Do wszystkich Wykonawców nr post.: ZP.2521.39.2019

Dot.: postępowania o udzielenie zamówienia publicznego nr **ZP.2521.39.2019**, prowadzonego w trybie przetargu nieograniczonego pn.: **„Termomodernizacja budynku Powiatowego Zarządu Dróg w Wodzisławiu Śląskim z siedzibą w Syryni”**

Wyjaśnienie i zmiana treści Specyfikacji Istotnych Warunków Zamówienia

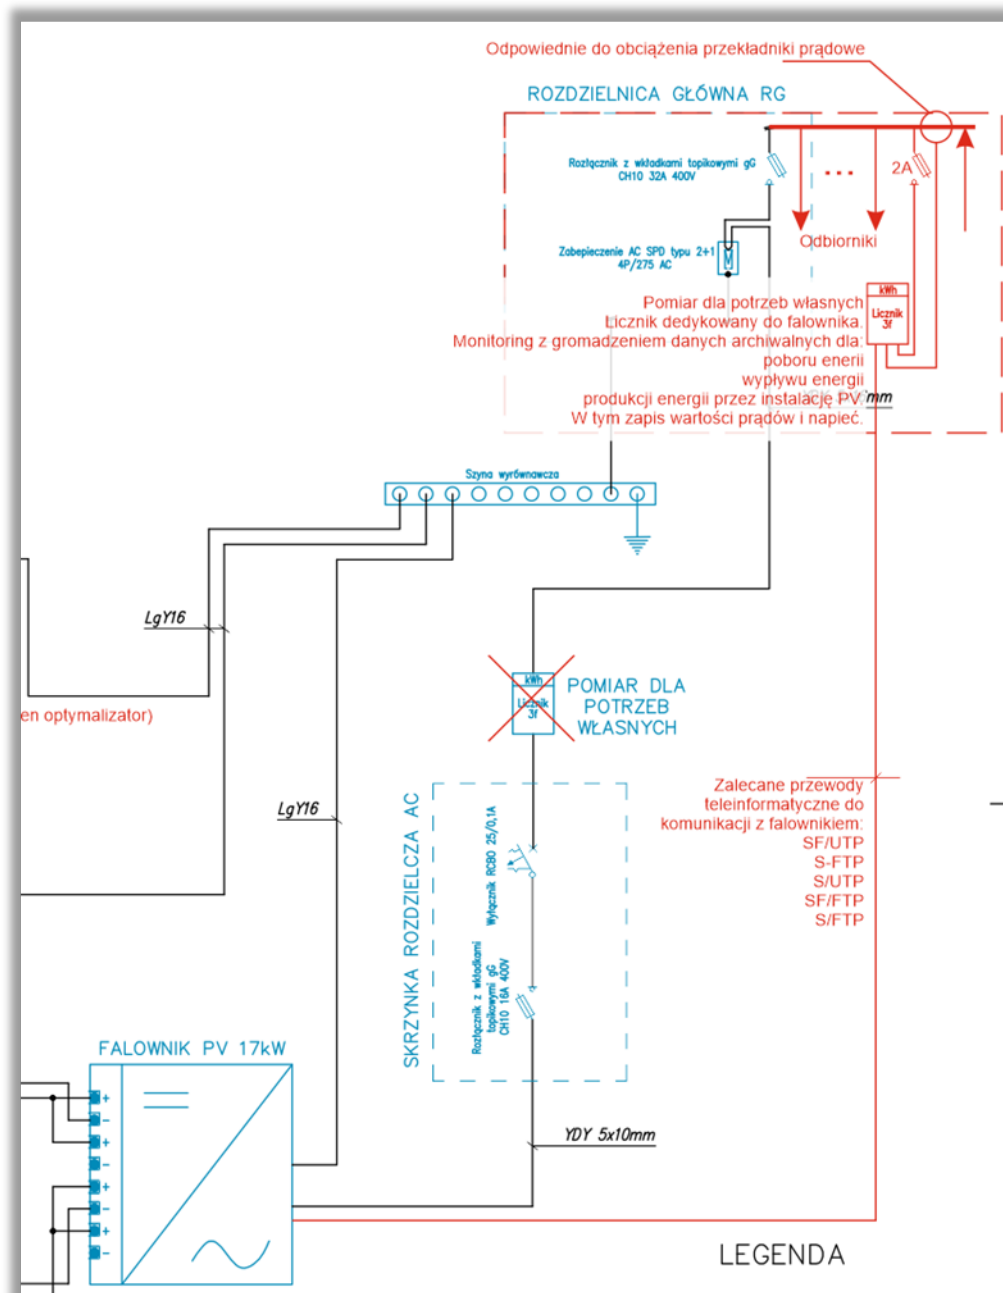
„Na schemacie przedstawiono sposób podłączenia licznika do pomiaru energii instalacji PV (dla potrzeb własnych).

Większość falowników fotowoltaicznych posiada funkcję zliczania wyprodukowanej energii, zatem licznik podłączony w ten sposób nie dodaje funkcjonalności dla instalacji.

Jednocześnie informujemy, że istnieje możliwość monitorowania pracy instalacji PV oraz przepływów energii na przyłączy (w jednym systemie). Sposób połączenia takiego układu przedstawia poniższy szkic (rysunek 1).

W związku z tym, wnosimy o wskazanie oczekiwanego rezultatu:

- a) zgodnie z projektem,
- b) bez licznika (zliczanie energii dokonuje tylko falownik),
- c) z licznikiem połączonym w niżej proponowany sposób."

Zamawiający zmienia **rysunek 56_Rys E-01 Schemat instalacji fotowoltaicznej** (projekt wykonawczy cz. II) w zakresie sposobu podłączenia licznika do pomiaru energii instalacji PV na rozwiązanie zgodne z podpunktem c) przedstawione na schemacie załączonym do pytania.
